Project: Veldhoven T Gehucht Zuid Fase 1, 31 koopwoningen.  
Kenmerk: erratum1/HM.  
Datum: 7 november 2025

**Betreft: Erratum behorende bij technische omschrijving en verkooptekeningen dd 03-11-2025**

**TEKENWERK *woningtype A en B:***

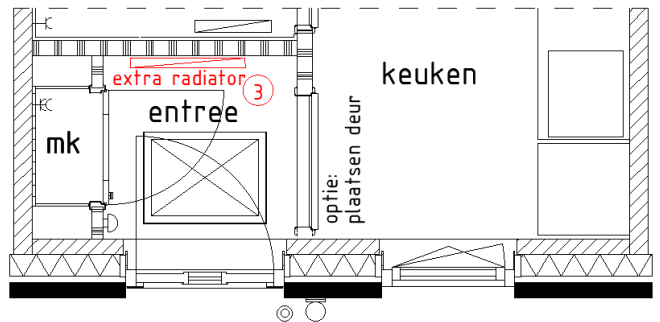
T.b.v. het optimaliseren van de verwarmingsinstallatie en het comfort in de woning zullen onderstaande wijzigingen worden doorgevoerd zoals ook op onderstaande plattegrond is aangegeven:

1. In de woonkamer wordt een extra radiator aangebracht waarbij de koper, voor zover niet anders vermeld, de keuze heeft om de radiator tegen de achtergevel (positie 1) of de woning scheidende wand (positie 2) te plaatsen. Indien de koper gekozen heeft voor de optie aanbrenen buitenkraan dan zal aan de zijde van de buitenkraan de radiator alleen tegen de woning scheidende wand kunnen worden aangebracht.
2. Op de wand tussen de woonkamer en de badkamer wordt de, in de technische omschrijving benoemde, draadloze klokthermostaat aangebracht.
3. Indien voor optie 01-02-88 is gekozen, heeft de koper de keuze om kosteloos een radiator in de entree te laten aanbrenen.

**TEKENWERK *Situatie-/grondverkooptekening:***

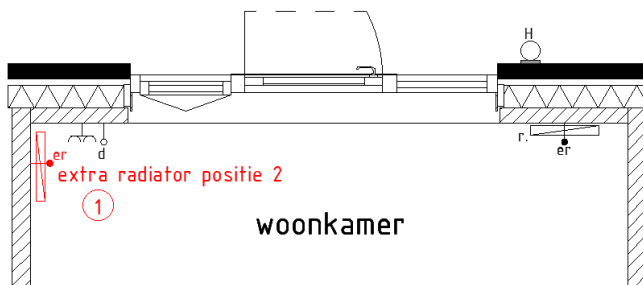
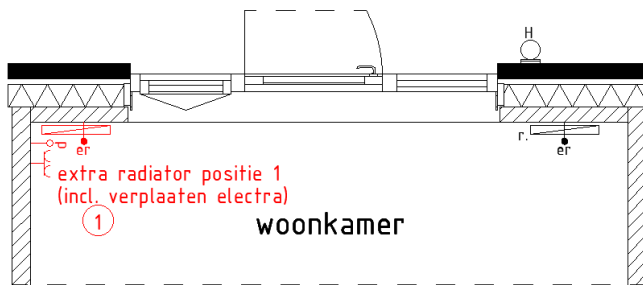
Het openbaar gebied rondom de kavels en het parkeerterrein is iets gewijzigd t.o.v. de situatie-/grondverkooptekening dd 03-11-2025. Zie onder een inzet waarbij de nieuwe omgeving is aangegeven:
